ADENDUM #2

A las compañías que retiraron las Bases de Licitación Pública Nacional **LPN-MPC-GT-26-2024 "PAVIMENTACIÓN BARRIO CAMAGUEY CALLE HACIA LA PLAYA, PUERTO CORTÉS, CORTÉS, HONDURAS"**, se les hace las siguientes aclaraciones:

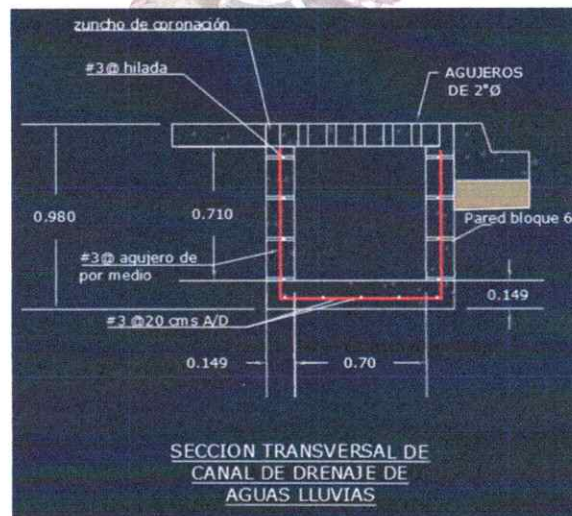
9. Proporcionar la sección típica para el sistema de aguas lluvias en donde se indique el ancho y si llevara cama de arena la tubería

R/=

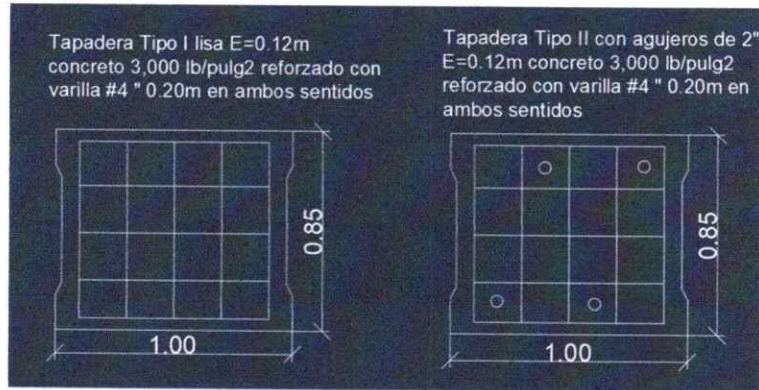
14. Proporcionar detalles de las tapaderas de los ítems 4.05 y 4.06

R/=

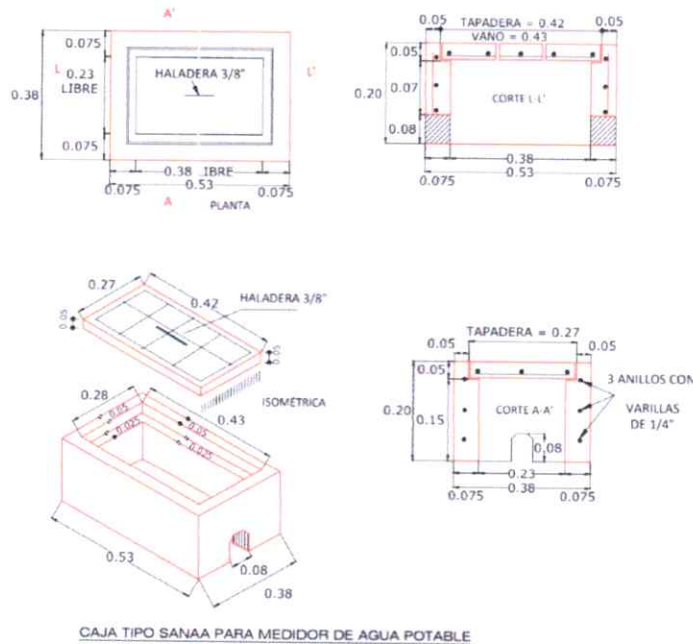
16. Proporcionar detalle de la caja A.P. y que accesorios se consideran en las fichas. Indicar cantidad

R/=

DETALLE DE JUNTA LONGITUDINAL
ASERRADA ESCALA: 1:10

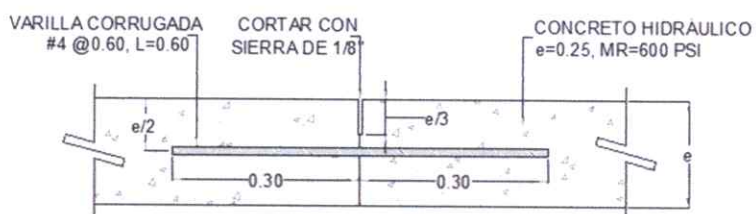
20. Proporcionar el detalle del armado que se usa en la junta longitudinal central indicando diámetro de varilla y longitud.

R/=
